**ANÁLISIS DE INFORMACIÓN GEOLÓGICA, GEOMORFOLÓGICA,
HIDROGEOLÓGICA Y GEOTÉCNICA RELACIONADA CON EL MACIZO
ROCOSO Y CON LA ESTABILIDAD DEL PROYECTO HIDROITUANGO**

ASESORÍA TÉCNICA A LAS VÍCTIMAS

22 de julio de 2019

Figura 5-1 Perfil por el corte más alto del vertedero

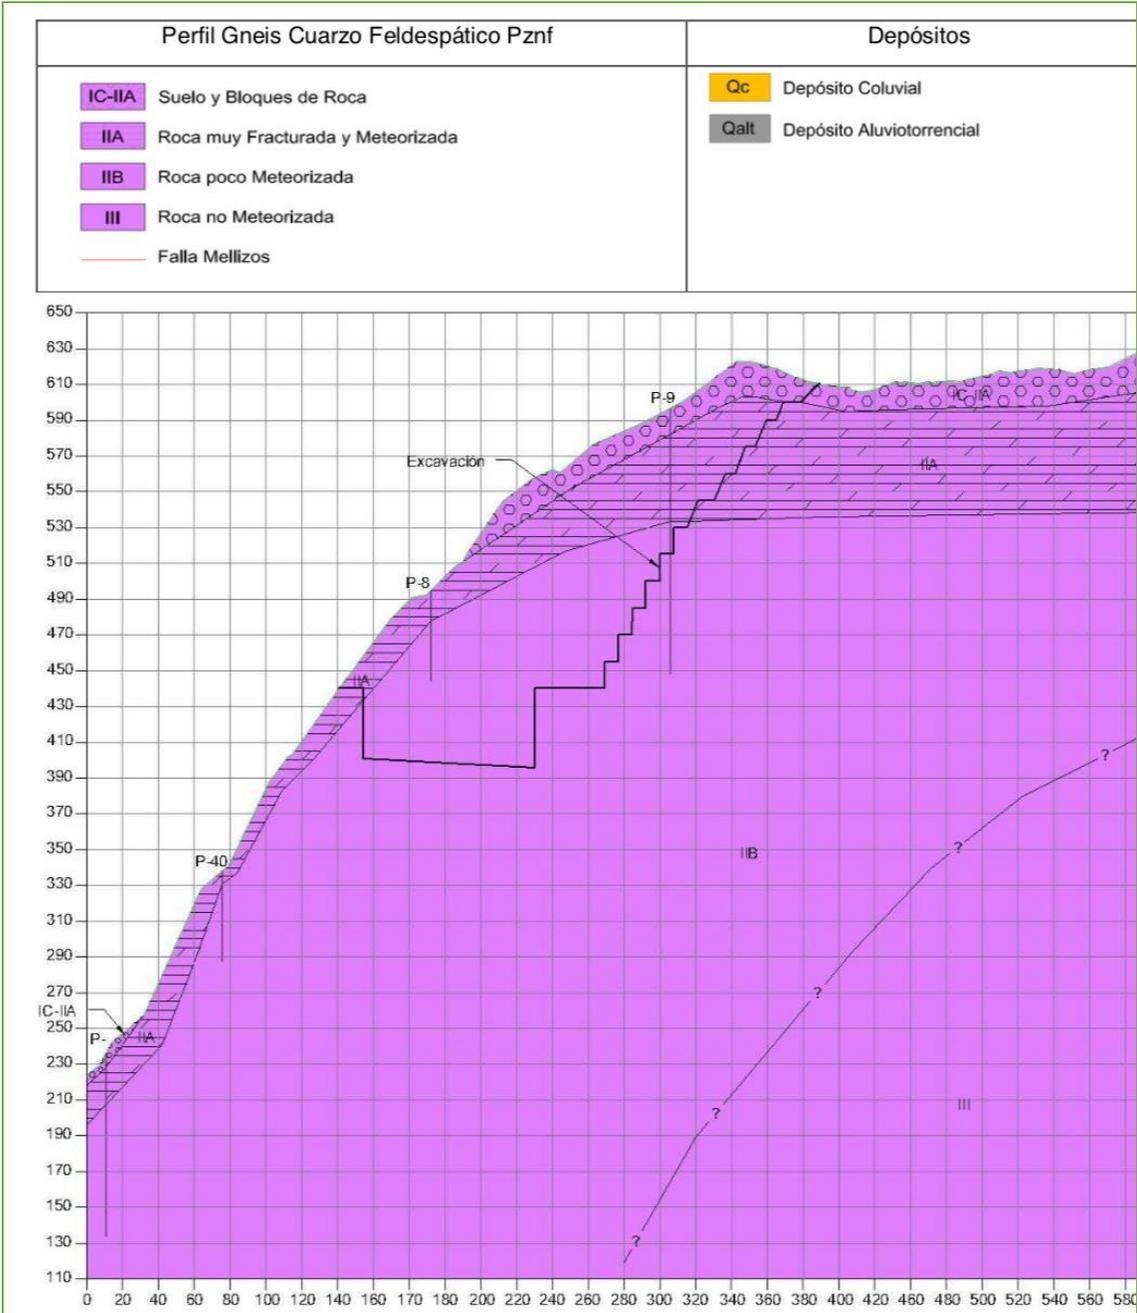
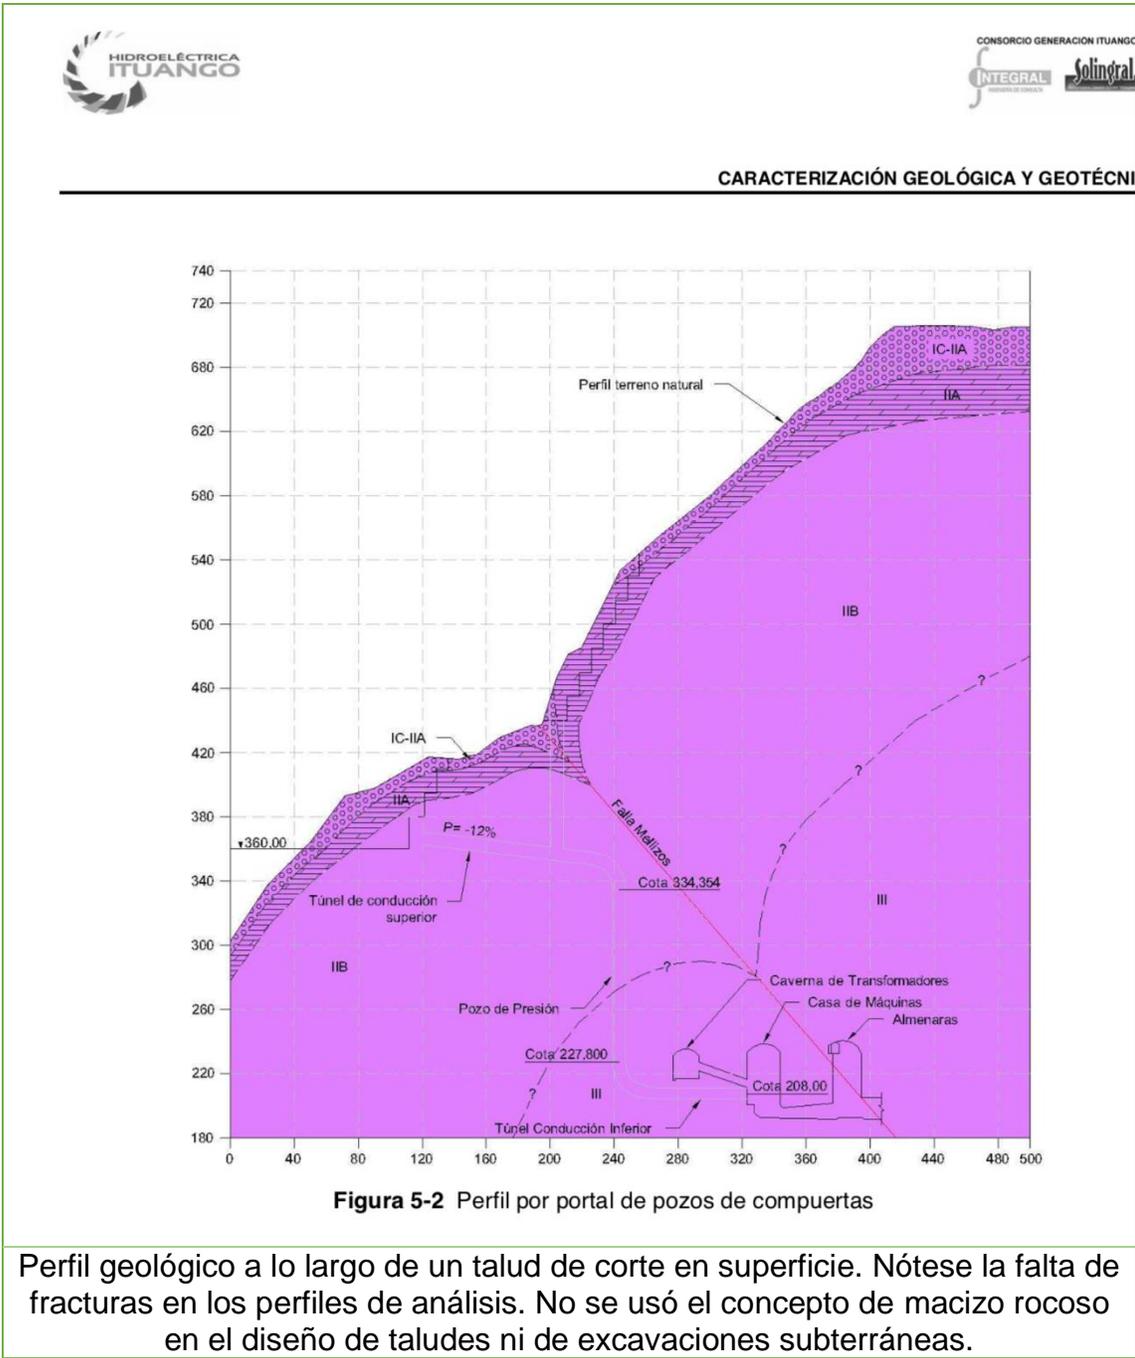
Perfil geológico a lo largo de un talud de corte en superficie. Nótese la falta de fracturas en los perfiles de análisis. No se uso el concepto de macizo rocoso en el diseño de taludes.

Figura 4. Procesos morfodinámicos y zona embalsada presentados por Hidroituango y graficados sobre modelo digital de elevación de la zona. Fuente: elaboración propia con información del EIA-2007.

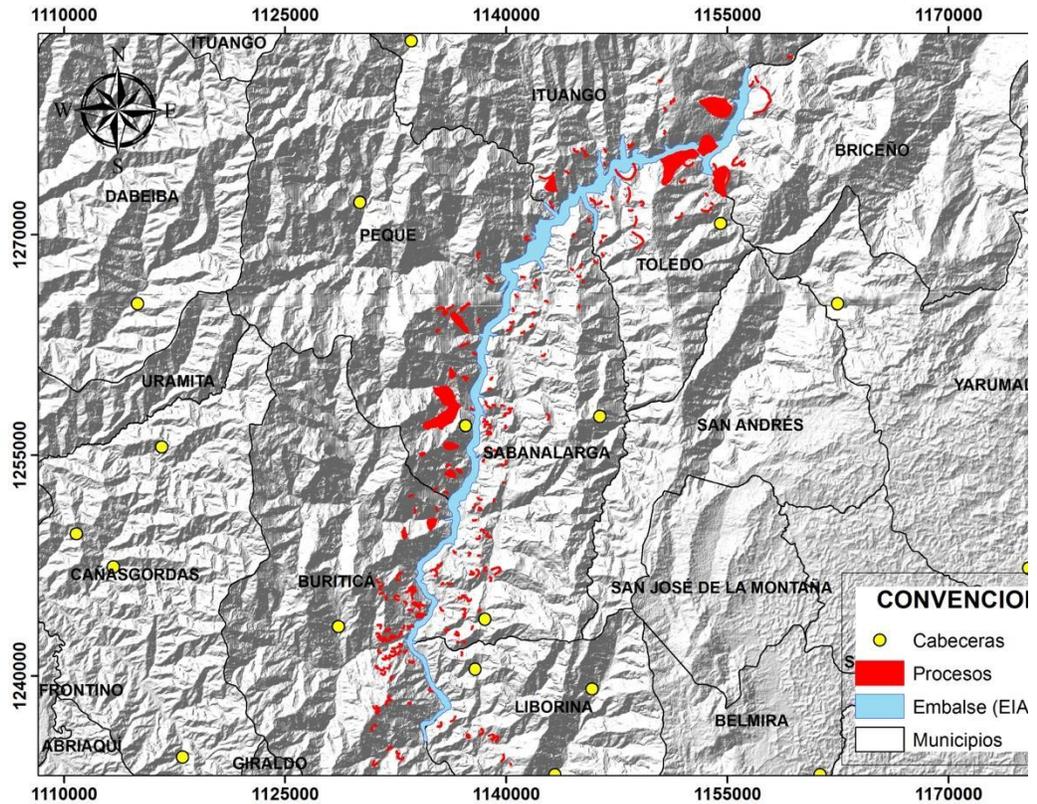
En la Figura 4 se cruzó la información del mapa geomorfológico y de la zona a embalsar presentada por Hidroituango en 2007 y permite observar deslizamientos (puntos y polígonos en rojo), algunos de ellos de gran magnitud, que pueden llegar a afectar el cuerpo de agua embalsado (polígono azul), con la consiguiente de generación de riesgo y también una eventual disminución de la vida útil del proyecto.

Figura 7-4. Estereograma Completo

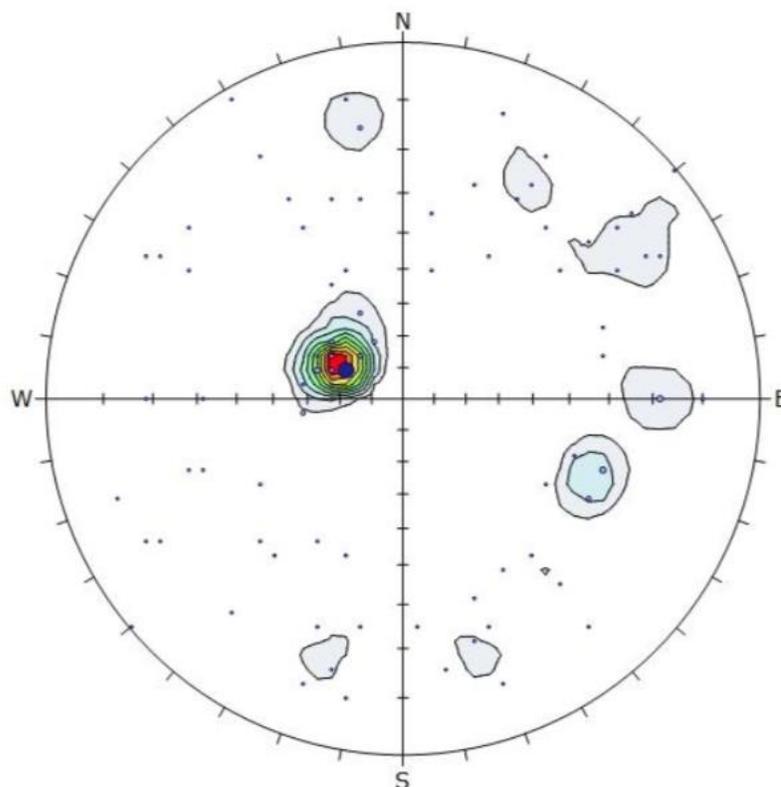
No presentan anexos con los datos completos de discontinuidades. No parece que se haya medido una cantidad significativa, de acuerdo con los criterios de Hoek para el número de datos en análisis de excavaciones subterráneas.

Figura 1.3 Modelo de elevación digital donde se enmarcan las principales fallas en la zona de influencia del proyecto Ituango

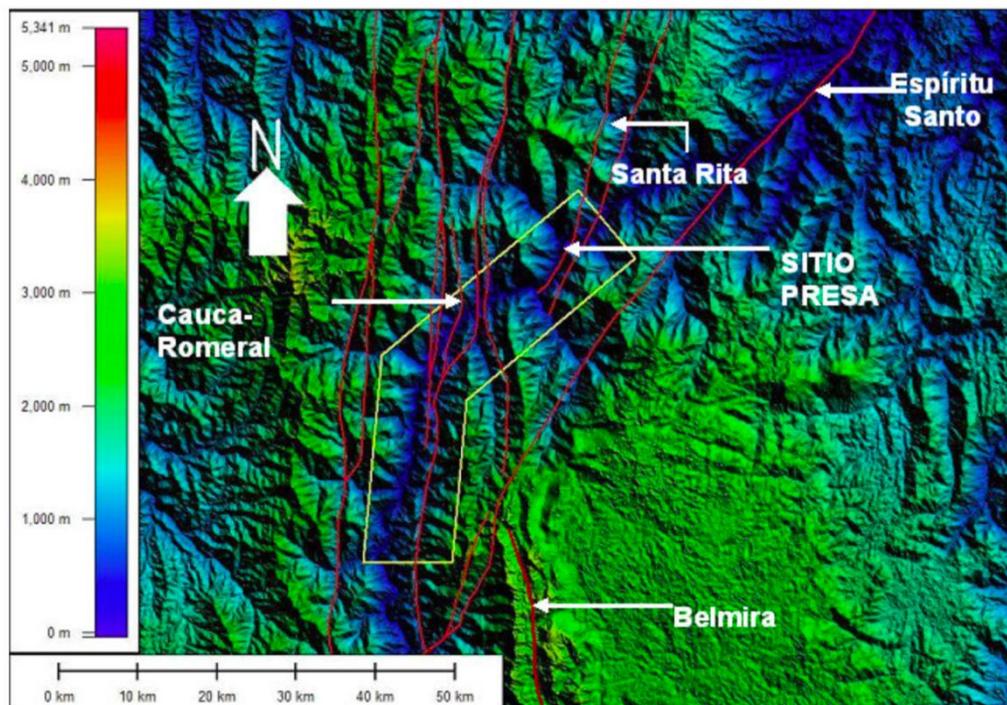
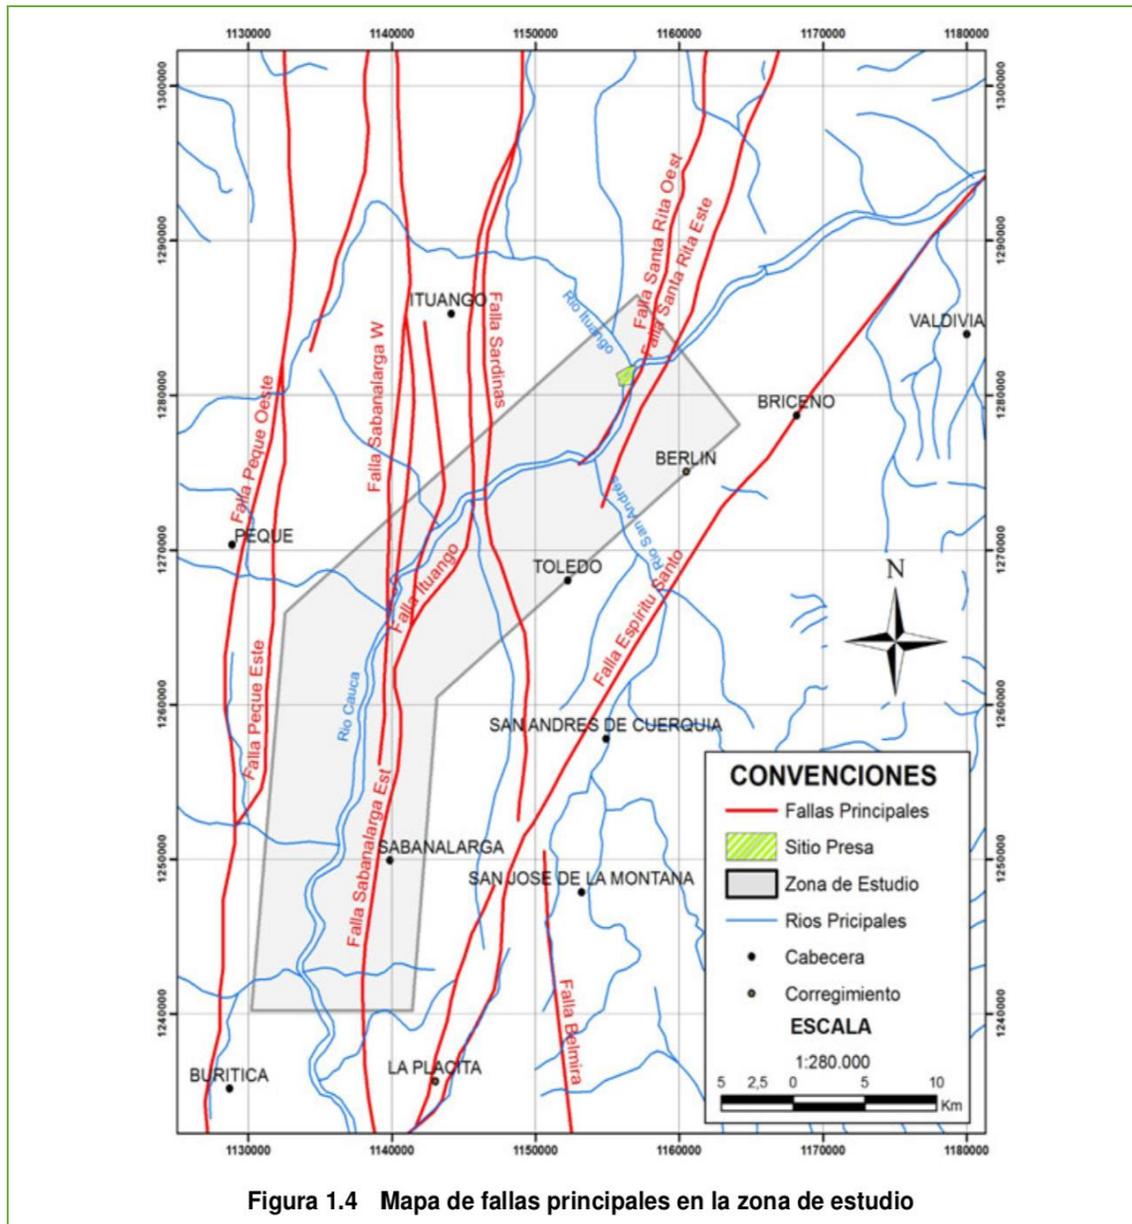
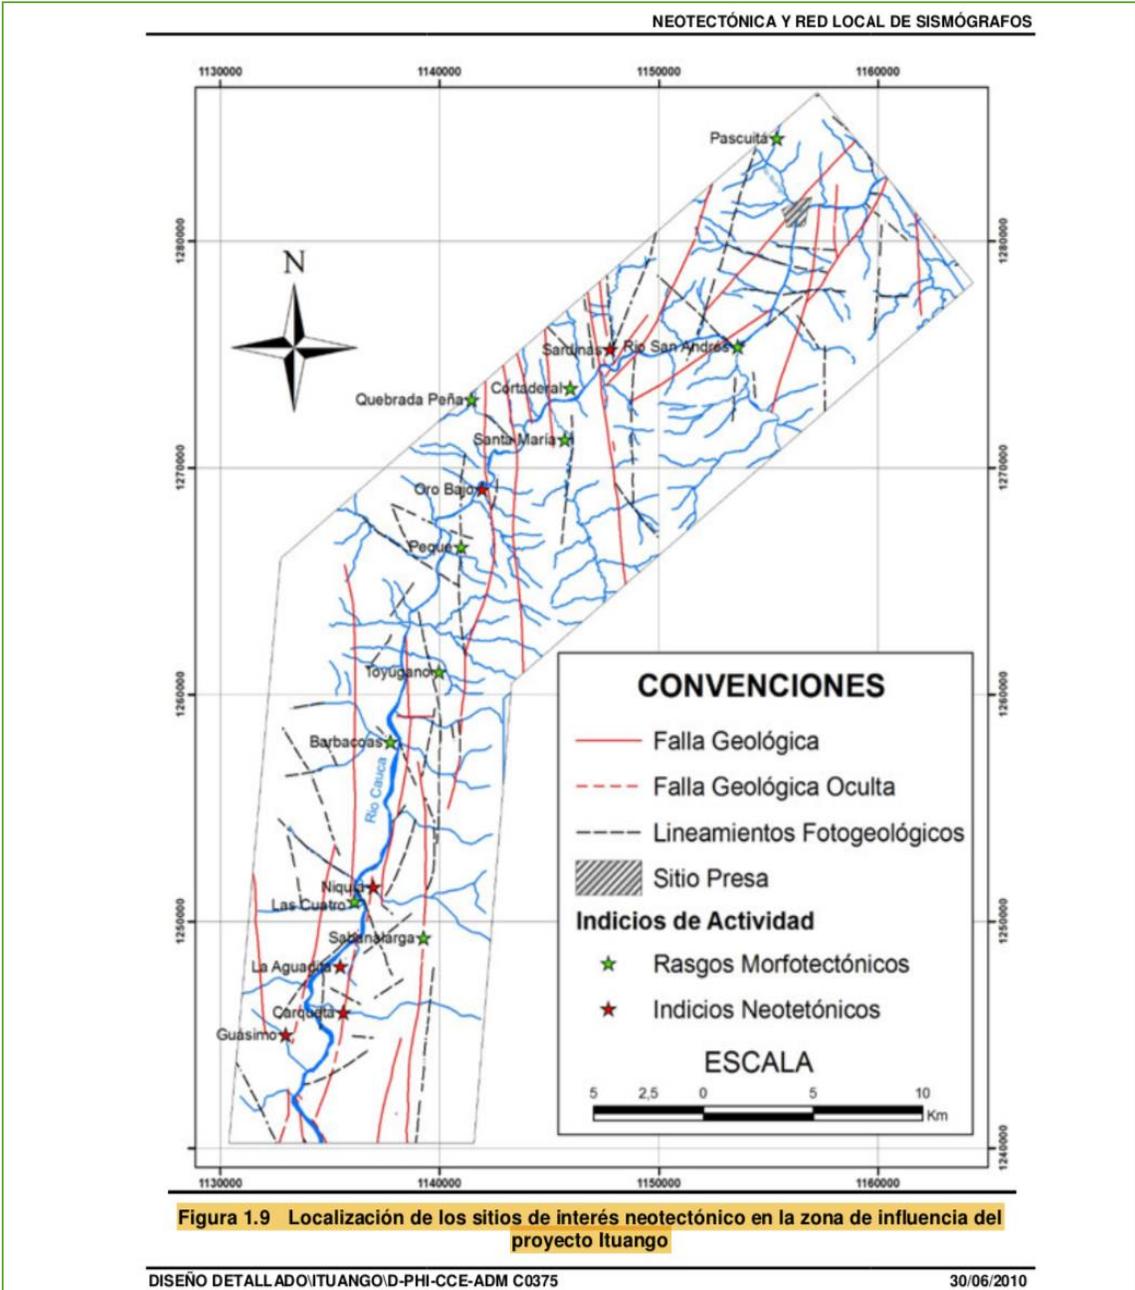
Nótese que las fallas no presentan ningún indicio que permita establecer a qué tipología pertenecen, ni se muestran aquí las fallas de Mellizos y Tocayo, probablemente por la escala de los mapas. Desafortunadamente, no hay cartografía en planta de dichas fallas.

Figura 1. RQD y REC¹⁴ de perforaciones realizadas en 1982, de izquierda a derecha se tiene, F-PHI-ALT-C0105-ANB-SI-1, F-PHI-ALT-C0105-ANB-SI-1A, F-PHI-ALT-C0105-ANB-SI-9.

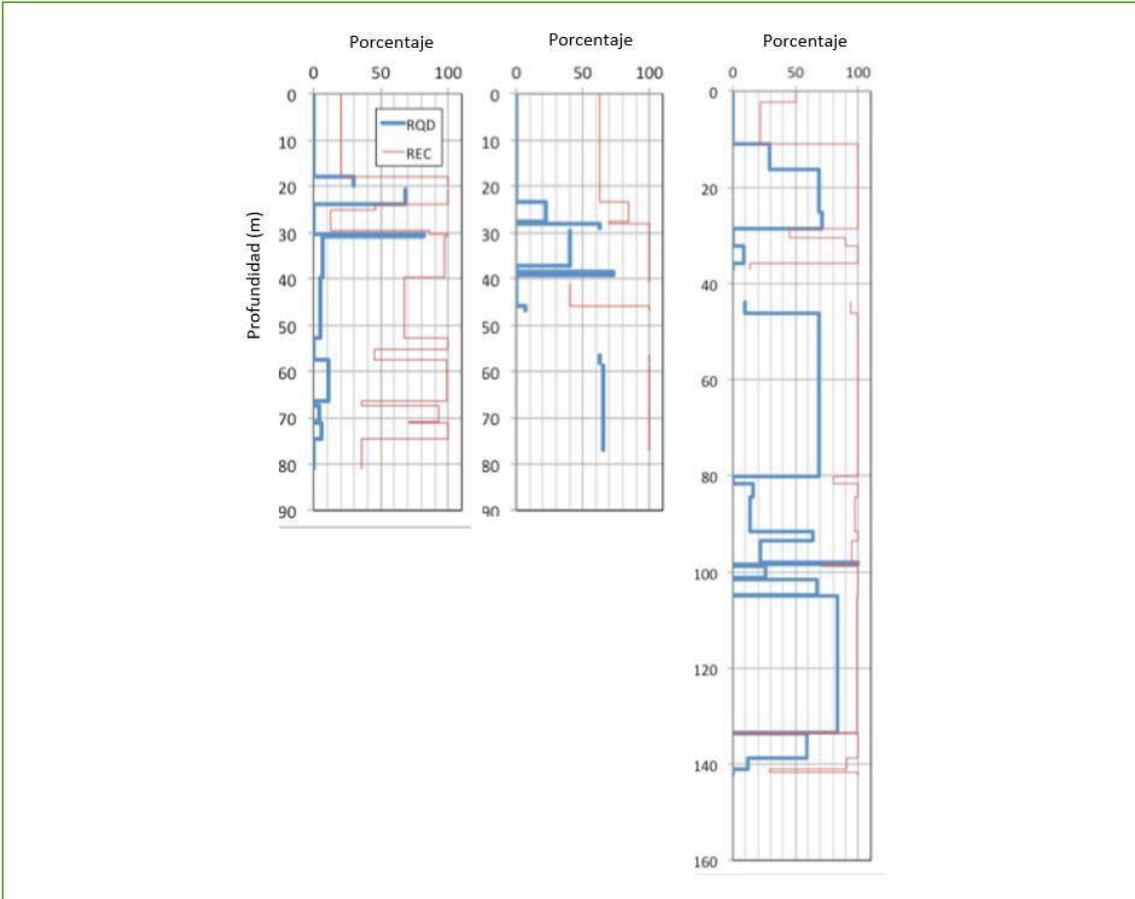
No se evidencia en estas perforaciones una tendencia a mejorar el RQD con la profundidad de hecho se evidencia intercalación de zonas de menor y mayor fracturamiento. Estas evidencias indican el tipo de modelo a considerar, por tanto se esperaría un modelo que represente estos intercalamientos, sin embargo, en la siguiente figura se puede ver uno de los modelos considerados para la evaluación de la estabilidad geotécnica (la distribución en capas se considera igualmente en los modelos hidrogeológicos).

Figura 2. Ejemplo de modelos geológicos-geotécnicos construidos a partir de GSI¹⁵ y REC, En el documento se indica una tendencia a mejorar las características mecánicas con la profundidad, indicando roca sana a más de 200m (horizonte 3). Tomado Hidroituango-Integral-Solingral(2010b). Pág. 95.

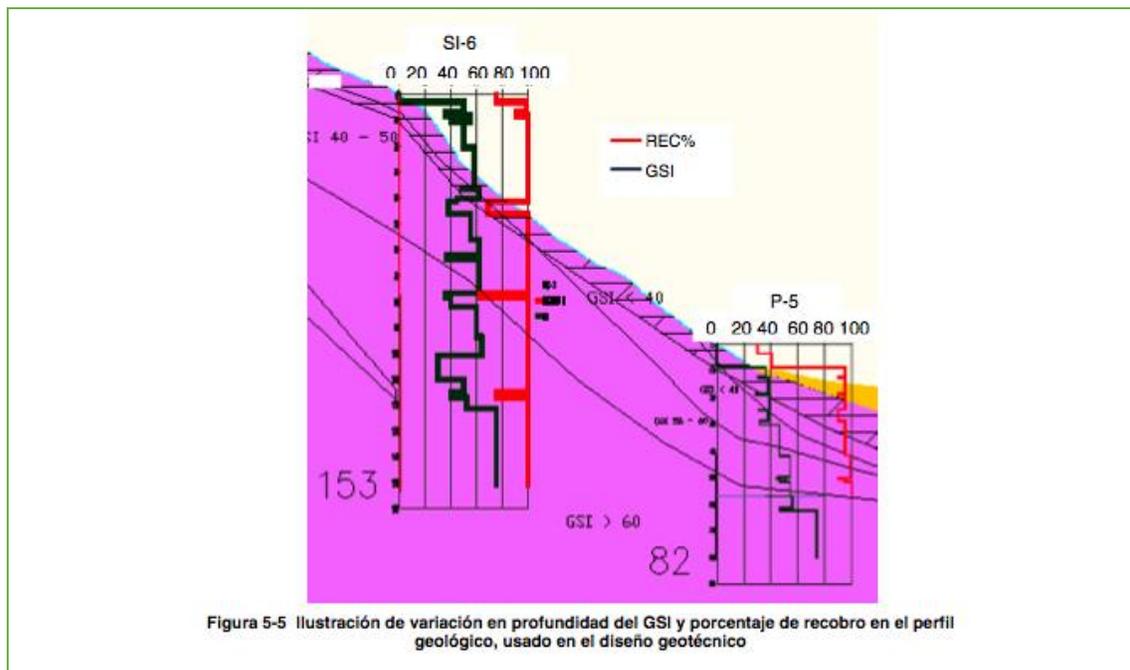
Es de resaltar que el índice usado para caracterizar el medio es inadecuado, de hecho, no se evidencia las intercalaciones entre diferentes grados de fracturamiento. Este patrón que presentan los perfiles se encuentra asociado a varios factores: la metodología que se usó para clasificación del macizo rocoso (Deere y Patton), la variación del GSI con la profundidad (ver Figura anterior), y las pruebas de carga puntual¹⁶. Estos factores llevan a concluir que las condiciones mecánicas mejoran con la profundidad, sin embargo, en este caso lo más importante es representar adecuadamente el grado de fracturamiento (representación de zonas de diferentes conductividades hidráulicas) o entender la red de fracturas del medio.

Figura 6. Líneas de potencial, tomado de EPM-Integral (2016),

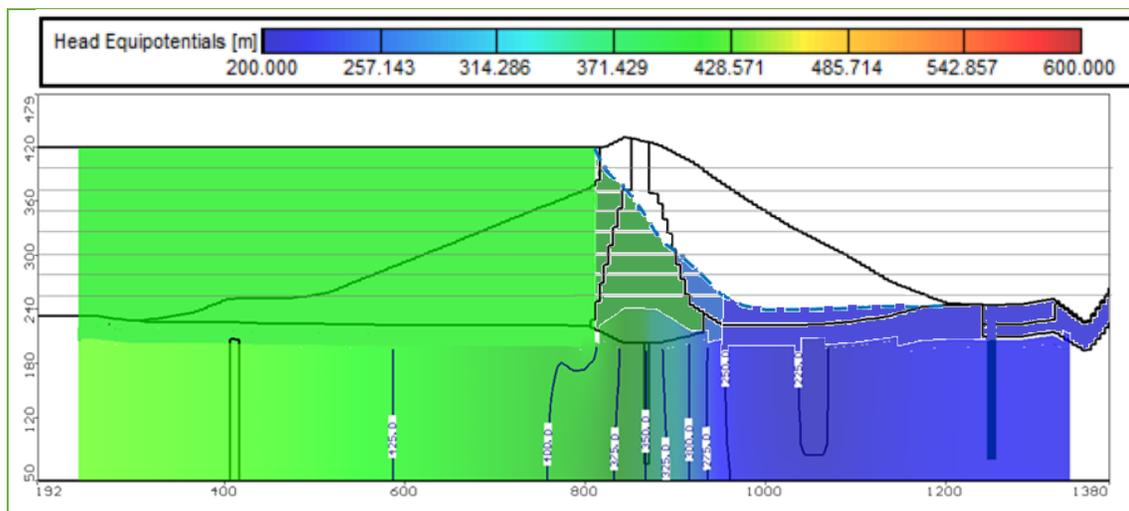
En estos perfiles no se evidencia el grado de heterogeneidad del medio es por esto que las velocidades que puede alcanzar el agua son muy bajas ($4,7 \times 10^{-6}$ m/s tomado de informe pág. 26), al no predecir estas zonas preferenciales de flujo no se puede prever la erosión interna del medio, y de especial preocupación la erosión en la función de la presa.
